RAPORTUL INFORMĂRII ȘI CONSULTĂRII PUBLICULUI
Etapa a 2-a – Consultarea asupra propunerilor preliminare

P.U.Z. și R.L.U. – Construirea a doua cladiri cu destinația de locuințe colective
Amplasament – municipiul Arad, str.Codrului nr.1C
Beneficiar- SC ERRE INVEST ROMAN SRL
Proiectant gen.– SC PROIECT LINIA B SRL, arh RUR Alexandru Nagy-Vizitiu , proiect nr. 12/2022

Secțiune parcare demisol

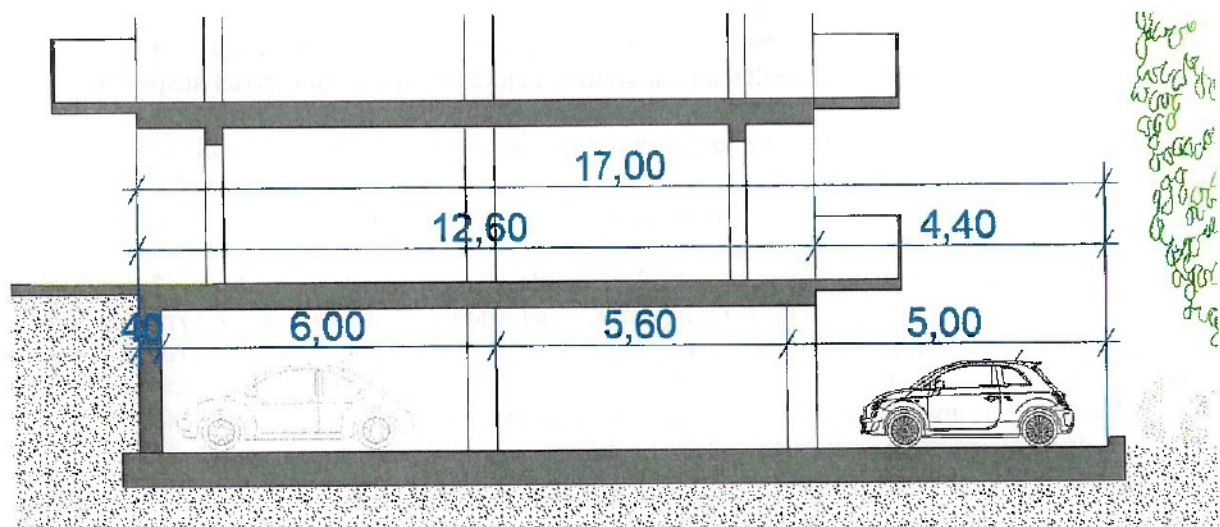
In memoriu scrie că se face parcare și la demisolul celor două imobile. Prin configurația lor, respectiv 12,60 x 33,40, se poate asigura parcare la demisol doar pe un singur rand, deci vor rezulta la demisol maxim 12 locuri de parcare pentru fiecare dintre cele 2 imobile.

Deci numărul de locuri de parcare conform planșelor prezentate este de :
 $29 + 18 + 12 + 12 = 71 \text{ locuri} = \text{insuficient}$

Parcarea propusă la demisolul celor două clădiri se va face pe două rânduri, dimensiunile totale ale fiecărei clădiri (incluzând parcare de la demisol) sunt de 33,40m x 17,00m (conform secțiune atașată). Astfel numărul de parcare este suficient pentru numărul de apartamente propus la această fază a proiectului.
